DETTAGLI: Migliorie tecniche su GRUPPO INGRESSO ACQUA pre-assemblato

RICHIESTO DA: Blupura (PMT 004/2022)

NUOVO GRUPPO INGRESSO ACQUA PER FONTEMAGNA 150

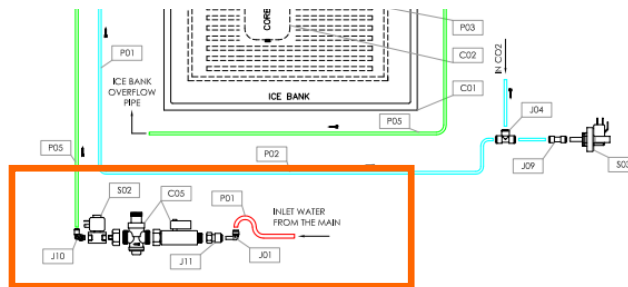
PROPOSTA MODIFICHE: Utilizzo di GRUPPO INGRESSO ACQUA modulare con riduttore di pressione dell'acqua impostato a 3 bar e valvola solenoide che rispetta un'ancor più ampia gamma di certificazioni internazionali per uso alimentare.

GRUPPO INGRESSO ACQUA completo per Fontemagna 150 modello da pavimento e Blu2Go;

GRUPPO INGRESSO ACQUA con/senza riduttore di pressione per Fontemagna Compact 150.

Il nuovo GRUPPO INGRESSO ACQUA è intercambiabile con il vecchio.

Vecchio codice 800032 → Nuovo codice KIT PRE-ASSEMBLATO **750321** per modelli Fontemagna 150 da pavimento

Vecchio codice 800042 → Nuovo codice KIT PRE-ASSEMBLATO **750322** per modelli Fontemagna Compact 150

NUOVO GRUPPO INGRESSO ACQUA PER BLU2GO

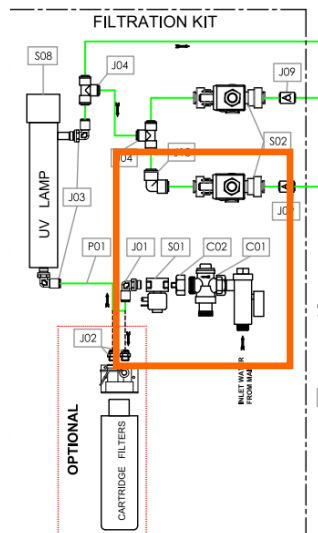
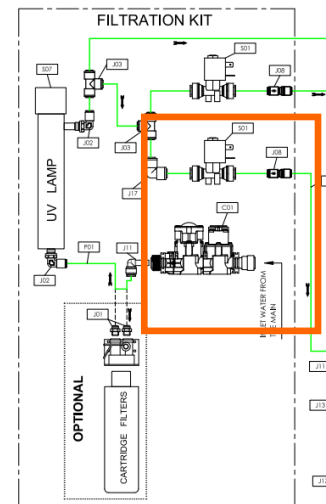
PROPOSTA MODIFICHE: Utilizzo di GRUPPO INGRESSO ACQUA modulare con riduttore di pressione dell'acqua impostato a 3 bar e valvola solenoide che rispetta un'ampia gamma di certificazioni internazionali per uso alimentare.

GRUPPO INGRESSO ACQUA completo per Fontemagna 150 modello da pavimento e Blu2Go;

Il nuovo GRUPPO INGRESSO ACQUA è intercambiabile con il vecchio.

Vecchio codice 800456 → Nuovo codice KIT PRE-ASSEMBLATO **750323** per modelli BLU2GO
